**OGGETTO:** Indizione Conferenza di Servizi ex art. 14-bis e seguenti L. 241/1990, relativa alla richiesta di “Autorizzazione Unica” ai sensi dell’art. 15 D.L. 19 settembre 2023, n.124 convertito con modificazioni dalla L. 13 novembre 2023, n.162 (in G.U. 16.11.2023, n.268), per la “Realizzazione della Variante al Piano di Lottizzazione in contrada Mogale della Marina di Ostuni relativa alla zona T2.2 del P.R.G. destinata ad Attrezzature di carattere generale e finalizzata alla realizzazione di un complesso turistico-alberghiero e commerciale”, presso il Comune di Ostuni – Contrada Mogale (BR) avanzata dalla **MERLETTO S.R.L.** ID pratica: 15879691002-03022025-1503. **Riscontro controdeduzioni**

**(VERIFICA DI OTTEMPERANZA ALLE PRESCRIZIONI DI CUI ALLA D.D. N. 33/2024 AI FINI DELLA COMPATIBILITÀ PAESAGGISTICA)**

**Fig. 1.** Coni visivi (da elaborato 736.PD.GEN.00.GEN.PL.023\_R00.pdf.p7m)

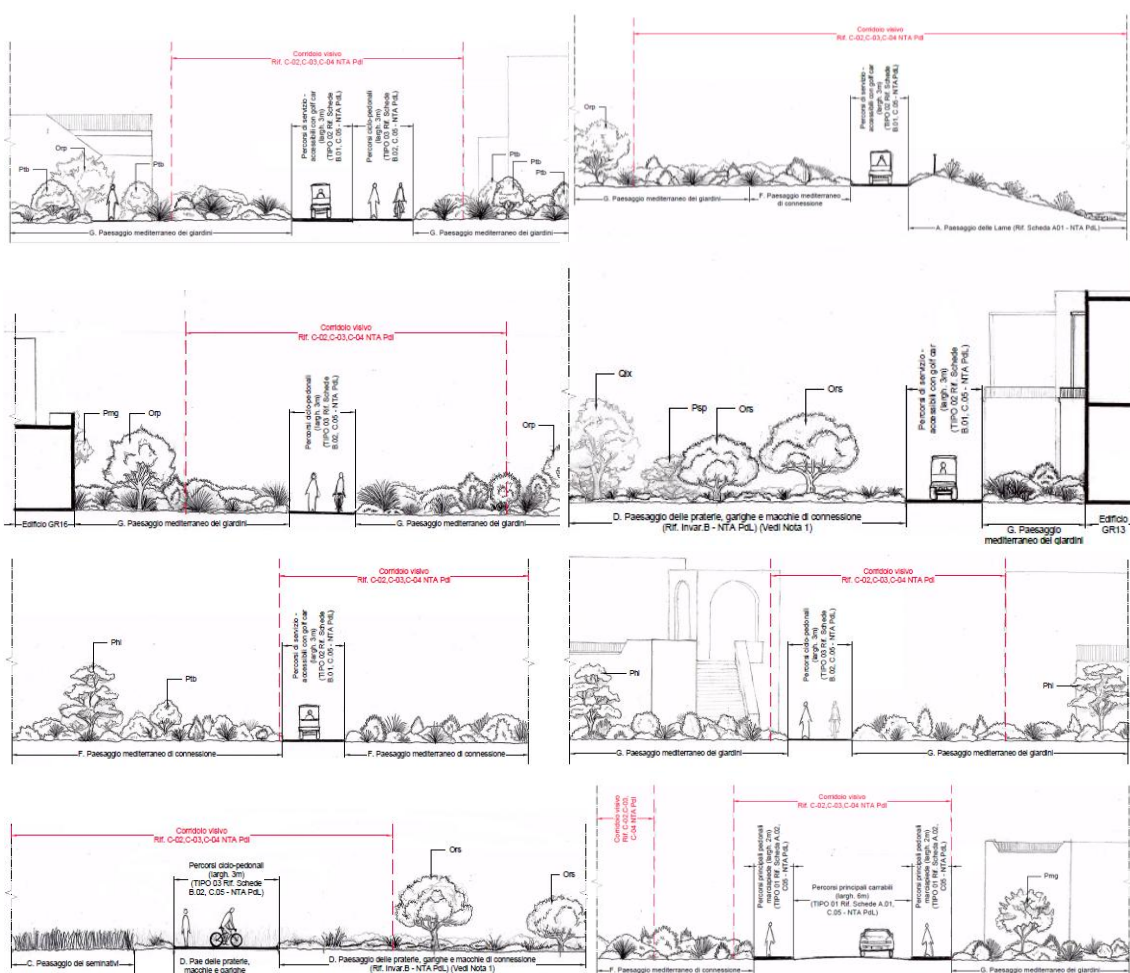
Negli elaborati "736.PD.GEN.00.PL.023.pdf.p7m", "736-PD-PAE-00-GEN-EC-037\_R01.pdf.p7m", "736-PD-PAE-00-GEN-EG-038.pdf.p7m", "736-PD-PAE-00-GEN-EG-039.pdf.p7m" e "736-PD-PAE-00-GEN-EG-040.pdf.p7m" riportati in figura n. 1, 2 e 3 è stato verificato che i coni visuali, con relativa sezione dello spazio visuale compresa tra i 15 e i 20 m, rapportati alla scala territoriale e alla distanza dalla costa di circa 1 km, hanno incremento graduale del campo visivo dal punto di vista verso l'orizzonte, sia dalla SS 379 verso il mare, che viceversa. Si evidenzia, inoltre, che non sono stati riscontrati elementi in grado di ostacolare la vista da e verso il mare. I volumi rappresentati nei fotoinserimenti implementati sono correttamente alternati in una sequenza di pieni e vuoti, non costituendo impedimenti visuali.

La prescrizione n. 1 risulta correttamente ottemperata.

Fig. 4. Stratigrafie dei percorsi (da elaborato 736.PD.GEN.00.GEN.PL.024.pdf.p7m)

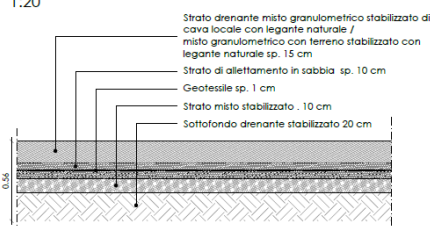
I coni visuali dalla SS 379 dalla linea di costa verso la campagna olivetata e Ostuni (C-03), assicurano la visuale libera da e verso il mare, permettendo la lettura delle relazioni ecologiche, paesaggistiche e visivo-percettive. Inoltre, dall'elaborato "736.PD.GEN.00.GEN.DT.026\_R00.pdf.p7m" si desume che la cartellonistica e segnaletica stradale non è invasiva e non compromette le visuali panoramiche. Dagli elaborati "736.PD.PAE.00.GEN.EG.038.pdf.p7m", "736.PD.PAE.00.GEN.EG.039.pdf.p7m" e "736.PD.PAE.00.GEN.EG.040.pdf.p7m" si evince che i coni visuali sono delimitati da verde basso costituito da arbusti di macchia mediterranea. Sono inoltre verificate le diverse gerarchie dei percorsi e l'utilizzo di materiale drenante naturale per i parcheggi, delimitati da elementi in pietra naturale, come da stratigrafie di cui all'elaborato "736.PD.GEN.00.GEN.PL.024.pdf.p7m" (fig. 4).
